SERVICE INFO – INA 0123

Tiši rad motora zahvaljujući zamjeni fiksne remenice sa remenicom slobodnog hoda alternatora (OAP)

BMW: 320d (E90, E91, E93), 320d xDrive (E90, E91, E93), 520d (E60, E61), 520d xDrive (E60, E61)

Motori: M47, N47

Slika 1: Zamjena fiksne remenice sa remenicom slobodnog hoda alternatora (OAP)

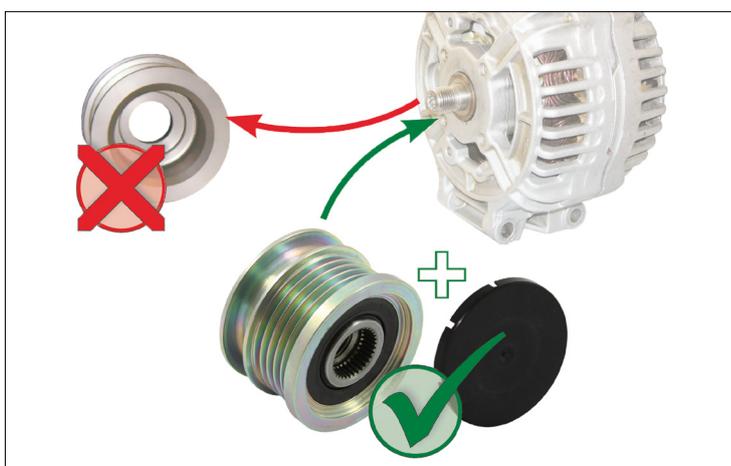
U gore navedenim vozilima opremljenim fiksnom remenicom, moguća je pojava vibracija i visoke razine buke u pogonu pomoćnih agregata. Ove vibracije i buka su uzrokovane neravnomjernim okretanjima koljenastog vratila u diesel motorima koja su još jače izraženija nego što je to kod benzinskih motora.

Schaeffler Automotive Aftermarket preporuča da se kod vozila sa ugrađenim fiksnim remenicama izvrši pregradnja na remenice slobodnog hoda alternatora (OAP).

Remenica slobodnog hoda alternatora izolira pogon pomoćnih agregata od utjecaja takvih neravnomjernih okretanja koljenastog vratila motora i time osigurava mirniji i tiši rad V-kanalnog remena. Kao rezultat toga, rad motora je tiši a time je i vaša vožnja udobnija.
